**Avis délibéré de la mission régionale d'autorité environnementale
sur le projet de parc éolien porté par la société Voltalia sur la com-
mune de Beaune-d'Allier (03)**

Avis n° 2024-ARA-AP-1667

Avis délibéré le 5 avril 2024

Illustration 4: Carte des parcs éoliens dans l'aire d'étude éloignée. Source : étude d'impact.

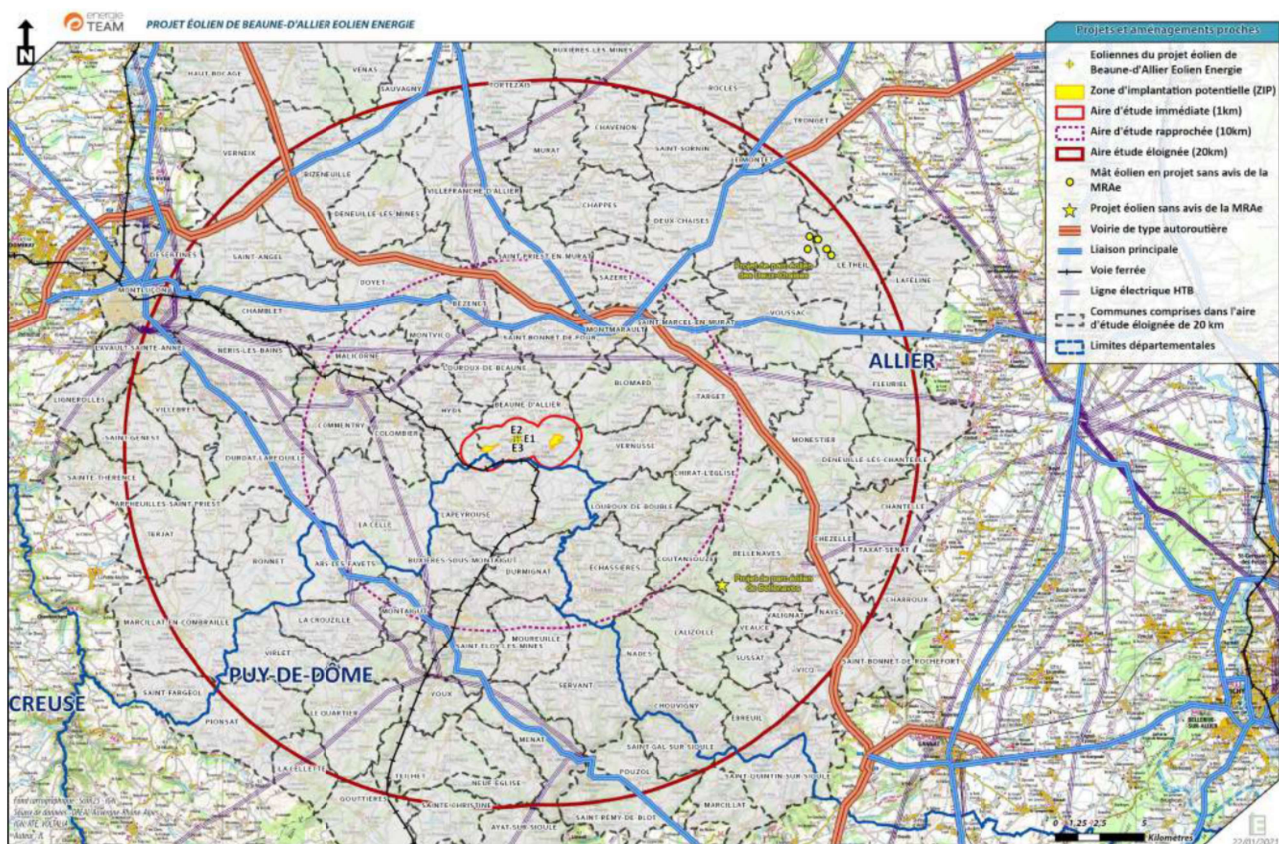
Les effets cumulés sont qualifiés de très faibles pour l'avifaune, les espèces communes aux différents sites (Chardonnet élégant, Pie-grièche écorcheur, Alouette lulu, Pic épeichette, Tarier pâtre) exploitant des domaines vitaux peu étendus, et les routes et agglomérations entre les sites constituant des obstacles qui limitent les continuités écologiques. Ils sont qualifiés de faibles pour les chiroptères migrants.

Les effets cumulés paysagers sont jugés nuls, du fait de l'éloignement des parcs et du relief.

L'étude évoque les effets cumulés sur le cadre de vie des riverains. Le dossier les qualifie de nuls, du fait de l'éloignement des parcs éoliens les plus proches.

Ce constat n'appelle pas d'observation de la part de l'Autorité environnementale.
